MĚSTSKÝ ÚŘAD HORAŽĎOVICE
Mírové náměstí 1, 341 01 Horažďovice
Odbor dopravy

Naše č.j.: MH/08474/2024
Spisová značka: MH/01430/2024

OPATŘENÍ OBECNÉ POVAHY

STANOVENÍ MÍSTNÍ ÚPRAVY PROVOZU NA POZEMNÍ KOMUNIKACI

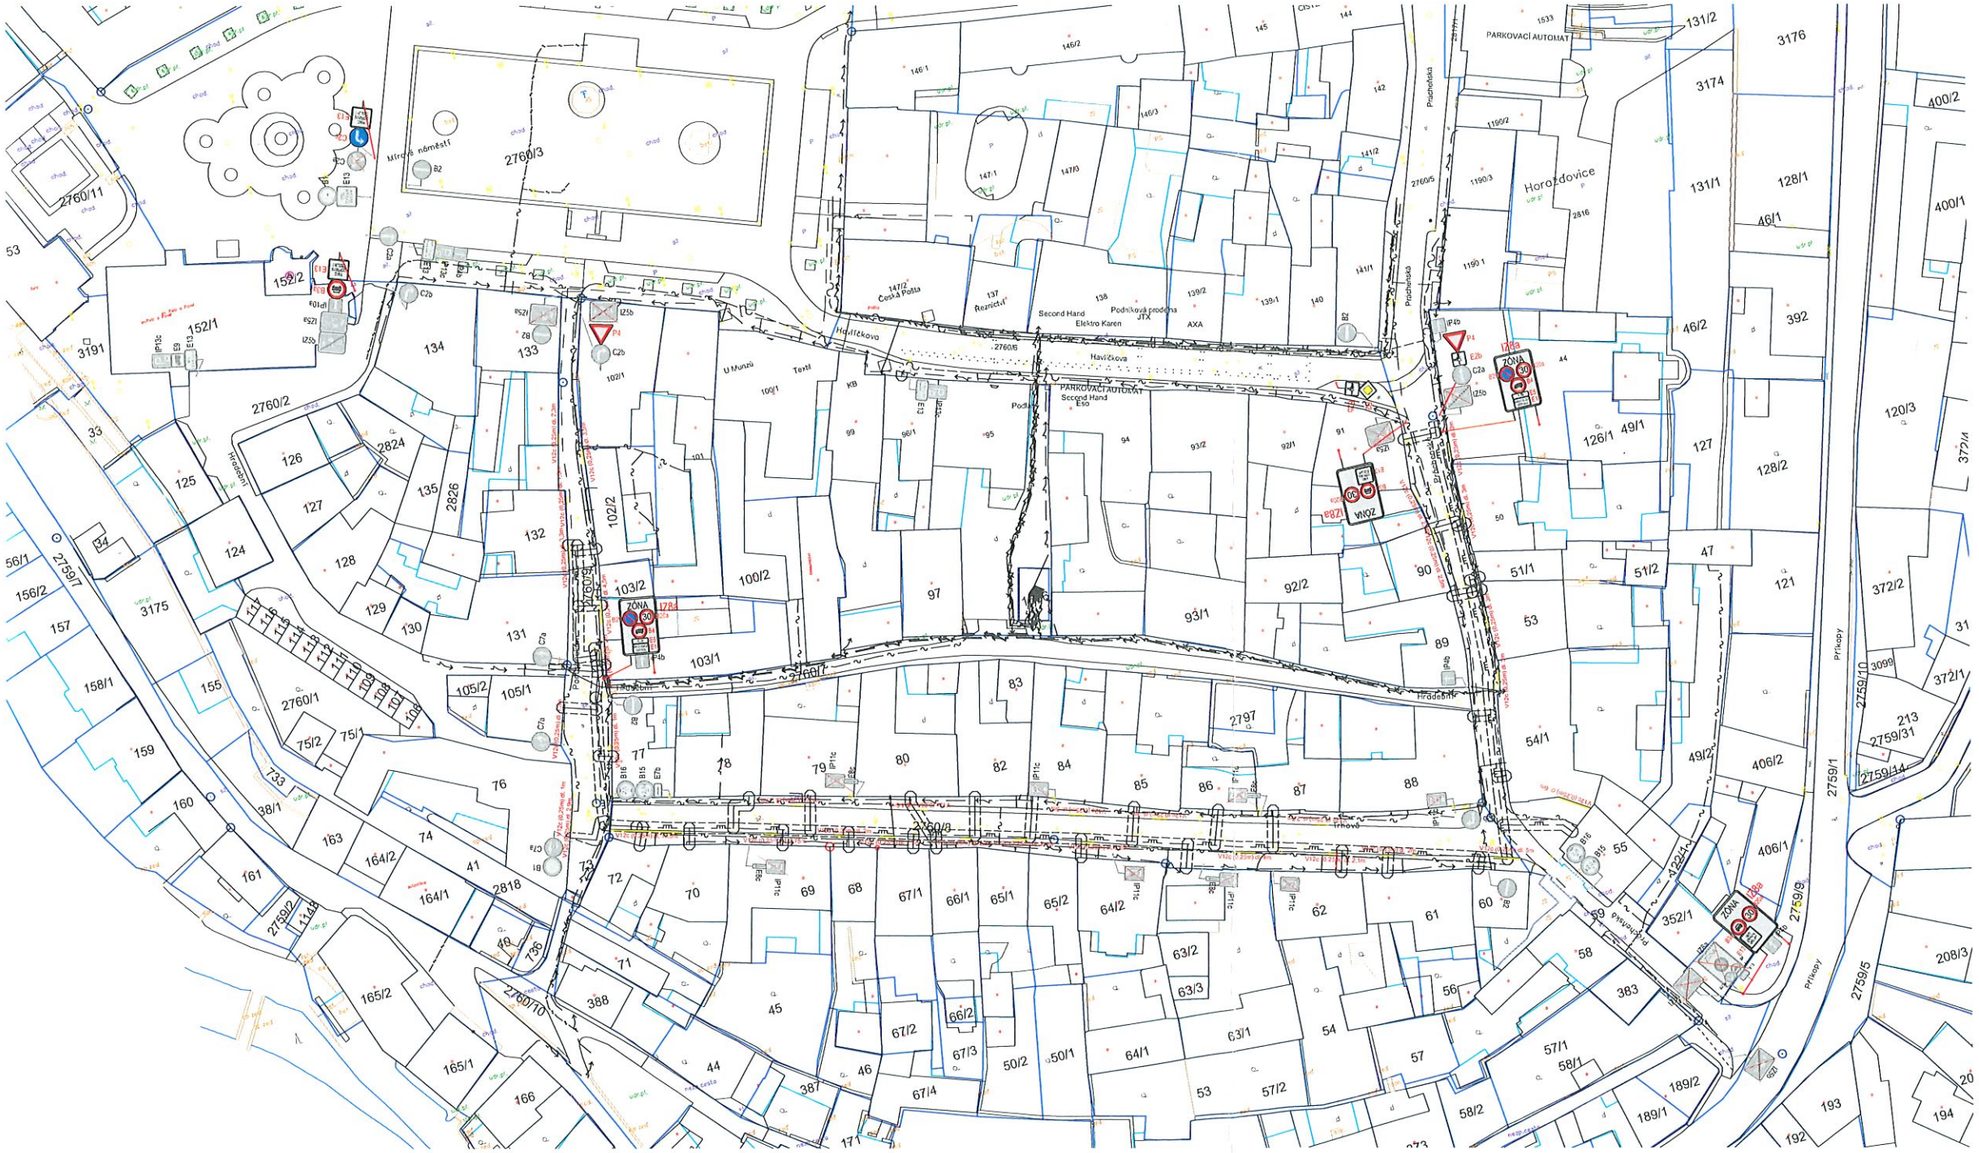
2.) Zóna s dopravním omezením DZ č. IZ 8a (B 3a „Zákaz vjezdu všech motorových vozidel" + dodatková tabulka „Mimo dopravní obsluhy", B 20a „Nejvyšší dovolená rychlost – 30") nahrazuje část obytné zóny.
<u>Úseky platnosti zóny:</u> místní komunikace ul. Prácheňská (v úseku od ul. Příkopy po ul. Havlíčkova, ul. Trhová, ul. Hradební (v úseku od ul. Podbranská po ul. Prácheňská), ul. Podbranská (v úseku od ul. Trhová po ul. Hradební).
Pro zamezení parkování před vstupy/vjezdy do přilehlých nemovitostí v ul. Trhová, Prácheňská a Podbranská bude v příslušných koridorech provedeno VDZ č. V 12c.

3.) Ke stávající DZ č. IZ 5a/b Obytná zóna v ul. Hradební (úsek za kostelem) bude doplněna DZ č. B 3a „Zákaz vjezdu všech motorových vozidel" + dodatková tabulka „Mimo dopravní obsluhy".

1) vzhledem k absenci chodníků a tím pádem pohybu chodců vozovkou společně s vozidly, žádáme zachování obytné zóny kvůli ochraně chodců a cyklistů.

2) žádáme o stanovení obousměrného provozu cyklistů v celé délce jednosměrného úseku ulice.
Jednosměrný provoz bez povolení obousměrné jízdy cyklistů je v rozporu s bezpečností provozu – nutí cyklisty jezdit delší trasou, přes více křižovatek, zhoršuje prostupnost území, je v rozporu s obecným užitím veřejných komunikací a veřejným zájmem.
Stačí do situace přidat doplňkovou tabulku E12a (k IP4b), E12b (k B2) a E12c (k C2 a B24). Bez nutnosti vodorovného značení.
Povolení jízdy cyklistů v obou směrech na komunikaci, která je širší než 3 metry, je současně v souladu s platnými normami a technickými předpisy, zejména s ČSN 73 6110 - Projektování místních komunikací a TP 179 – Navrhování komunikací pro cyklisty. V obytné zóně pak bez rozlišení šířky.
Je prokázáno zahraničními i českými studiemi, že legální obousměrná jízda cyklistů v jinak jednosměrných úsecích je **bezpečnější** než jízda ve stejném směru s ostatní dopravou: https://www.cistoustopou.cz/kolo/clanek/cykloobousmerky-jsou-pro-cyklisty-bezpecne-tvrdi-data-zprazskych-ulic-1515

• Rušená Obytná zóna bude nahrazena zřízením nové zóny, a to: Zóny s dopravním omezením s nejvyšší povolenou rychlostí „ 30" + Zákaz vjezdu motorových vozidel, Mimo dopravní obsluhy. Zdejší správní orgán se ztotožňuje s tím, že cílem navrhované úpravy, a to i pro pěší a cyklistickou dopravu, je vymístění automobilové dopravy (mimo osobní automobily rezidentů) z této části historického centra města Horažďovice, tj. z ulic Hradební, Podbranská, Trhová a části ulice Prácheňská. Tím dojde k zásadnímu poklesu vozidel projíždějících těmito ulicemi, k celkovému zklidnění dopravní situace v dané oblasti a tím i ke zvýšení bezpečnosti. Pro rezidenty dotčených ulic je přínosem snížení hlučnosti vlivem poklesu počtu projíždějících vozidel, neboť nebude umožněno do oblasti zajíždět návštěvníkům centra města a pracovníkům přilehlých obchodů za účelem bezplatného parkování vozidla (dostatečnou kapacitu pro parkování zajišťuje parkoviště na Mírovém náměstí, parkoviště při ul. Příkopy a při ul. Jiřího z Poděbrad, dále parkoviště U Kina a veřejné parkoviště u obchodního centra Penny, kdy všechna tato veřejná parkoviště jsou v docházkové vzdálenosti do 300m od centra.). V rámci navrhované úpravy dopravního značení nedochází k novému zavádění jednosměrného provozu, ul. Podbranská a ul. Hradební jsou takto organizovány i nyní.

• Stávající parkovací stání v lokalitě ul. Podbranská, ul. Trhová, ul. Prácheňská (úsek od ul. Havlíčkova po ul. Trhová) není vymezeno žádným vodorovným dopravním značením, jak zpracovatel připomínek mylně uvádí, v lokalitě jsou svislým dopravním značením IP 11c (Parkoviště podélné stání) + E 8a (Začátek úseku) + E 8b (Konec úseku) vymezeny úseky, kde je možné parkovat. Zde právě dochází ke kolizním situacím tím, že zaparkovaná vozidla mohou parkovat v místech vstupů do objektů, naopak v jiné části ulice Trhová, obousměrné části ulice Prácheňská a ulici Podbranská není umožněno parkování ani vozidlům menších rozměrů, která při svém stání zachovají volný jízdní pruh v dostatečné šíři. Pro zamezení stání vozidel v těsné blízkosti vstupů do přilehlých budov je umístění VDZ V12c potřebné, nejedná se tedy o duplicitní značení. Společně s tím dojde k demontáži svislého dopravního značení IP11c v Trhové ulici, čímž bude odstraněn rušivý prvek historického rázu ulice.

• V souvislosti s úpravou dopravního značení nedochází k novému zavádění jednosměrného provozu, všechny ulice s jednosměrným provozem jsou takto organizovány i nyní, navrhovaná úprava tedy nezavádí žádná další omezení stávající cyklistické dopravy. Žádná taková úprava, tj. nové zavedení nového jednosměrného provozu, nebylo předmětem zadání.

• Pro úplnost uvádíme, že v problematice zavedení jízdy cyklistů v protisměru se zdejší správní orgán plně ztotožňuje s názorem Policie ČR, kdy pro zavedení bezpečné jízdy cyklistů v protisměru je žádoucí vytvořit vyhrazený jízdní pruh pro cyklisty, oddělený alespoň vodorovným dopravním značením. Takové řešení bohužel není v místních podmínkách s ohledem na problematické šířkové uspořádání, dané historickou zástavou, v celé délce úseku pozemní komunikace reálné.
